SERVICE INFO – INA 0083

Средство за премахване на шумовете

от зоната на задвижването на спомагателните възли при Ford Transit

Производител:	Ford
Модел:	Transit
Година на производство:	2000 – 2007
Двигател:	2.0 D
Арт. номера:	535 0223 10

Снимка 1: Смяна на твърда ремъчна шайба с механизъм за свободен ход на генератор

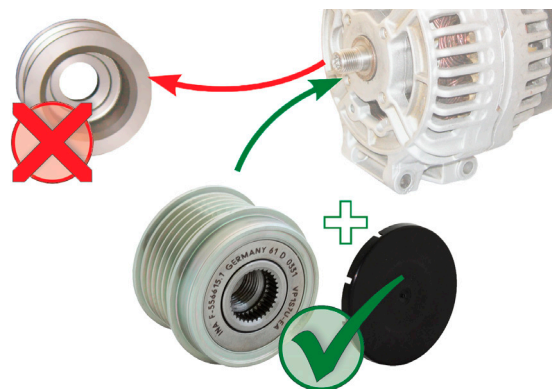
Поради силните и динамични движения на V-образния ремък, при превозните средства с твърда ремъчна шайба за генератор могат да възникнат силни шумове.

Като техническо решение Schaeffler Automotive Aftermarket за тези превозни средства предлага механизъм за свободен ход на генератор. Това намалява динамичното натоварване на задвижването на спомагателните възли и по този начин предотвратява шума.

Снимка 2: При монтажа на механизъм за свободен ход на генератор на генератор Bosch трябва да се използва приложеният дистанционен елемент с дебелина от 1,4 мм!

Schaeffler Automotive Aftermarket препоръчва повлияните превозни средства да се оборудват с механизъм за свободен ход на генератор 535 0223 10.
